Rapport du Président

Commission Permanente du
vendredi 13 février 2015

N° CP-2015-2-3-3

**LIAISON ALTKIRCH - MULHOUSE - BURNHAUPT-LE-BAS
RAPPORT ET AVIS DU COMMISSAIRE ENQUÊTEUR**

Aménagement étudié

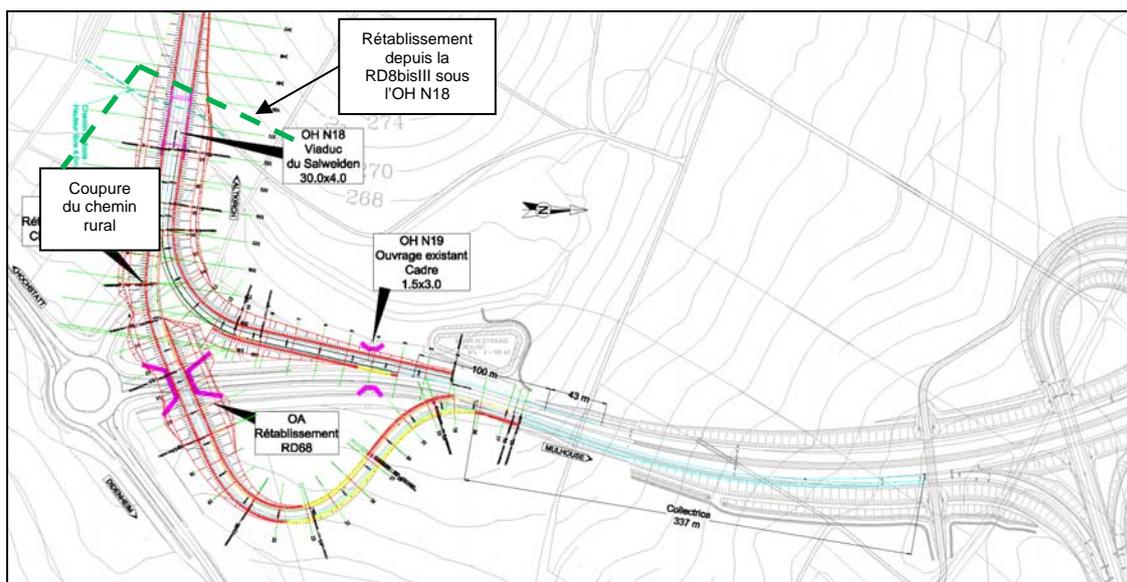
- un courrier du Syndicat Mixte pour l'Aménagement et la Renaturation du bassin versant de la Largue (SMARL) qui mettait en cause la complétude de l'étude environnementale, nécessitant de ce fait d'importants compléments principalement sur les impacts sur la faune aquatique ;
- un courrier d'Alsace Nature qui émettait de nombreuses observations sur le projet et qui remettait notamment en cause la légalité de celui-ci vis-à-vis du Code de l'Urbanisme ;
- une demande du maire de DIDENHEIM pour le raccordement de la liaison directement sur la rocade Ouest de MULHOUSE, afin d'éviter une augmentation du trafic dans la traversée de sa commune.

Sur le dernier point, les études et simulations de trafic ayant servi de base à l'élaboration du dossier n'avaient pas identifié de report significatif de trafic dans la traversée de DIDENHEIM avec la nouvelle liaison, mais ce risque ne peut pas complètement être écarté du fait du cumul des évolutions récentes sur ce secteur (Rocade Ouest, Tramway, urbanisation) qui tendent à rendre plus attractif l'axe de la traversée de DIDENHEIM.

Une réunion de concertation avec les représentants de la commune menée sous l'égide du commissaire enquêteur, a permis de conclure à la nécessité de mener une étude de faisabilité du principe proposé par le Maire de DIDENHEIM.

Celui-ci a, dans ses conclusions, émis un avis favorable avec une réserve quant au débouché direct de la liaison sur la Rocade Ouest de MULHOUSE et deux recommandations consistant à apporter un soin particulier aux plantations et en accroître le nombre et phaser les travaux en commençant par l'axe Nord-Sud.

La faisabilité de cet accès direct a donc été étudiée (voir plan ci-après). Ce raccordement ne remet pas en cause la fonction essentielle de la liaison à savoir le report du trafic de transit ALTKIRCH – MULHOUSE et plus largement SUNDGAU - Nord du Haut-Rhin. Les mouvements supprimés depuis la liaison vers la RD 8bisIII en direction ou en provenance de HOCHSTATT ne concernent qu'une part négligeable du trafic issu de la liaison (environ 2,5 %).

Le nouvel aménagement étudié prévoit un ouvrage supérieur franchissant la RD 68 actuelle donnant un accès direct sur celle-ci par l'intermédiaire d'une voie collectrice permettant aux véhicules venant de la liaison et du giratoire de HOCHSTATT de s'entrecroiser afin d'accéder indifféremment à la RD 68 ou à la bretelle d'accès au Boulevard Urbain. Depuis la RD 68, une bretelle est prévue afin d'accéder à la liaison.

Dans ce cadre, compte-tenu du trafic résiduel sur le giratoire HOCHSTATT, celui-ci ne sera pas réaménagé et la branche vers HOCHSTATT ne sera pas modifiée.

L'accès agricole sur le giratoire sera supprimé et pourrait être rétabli depuis la RD 8bisIII sous le viaduc du Salweiden (OHN18).

Le surcoût est estimé à 2,4 M€ TTC soit 2,3 % du montant total de l'opération.
